## 2. 価格改定の実施時期

## 3. 形状 <全て約表示です>

左画像：新規格

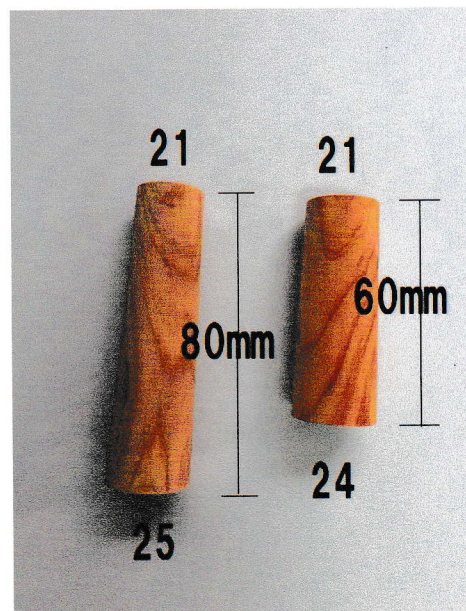
①長さが 80mmになります

(旧 60mm)

②細い部分が直径21mmの場合、

太い部分が直径25mmになります。

(旧 細い部分21mmだったら太い部分24mm)

③規格サイズは、旧の1mm単位が新は奇数単位になります。

(新サイズ 5.7.9……27.29.31mmまで)
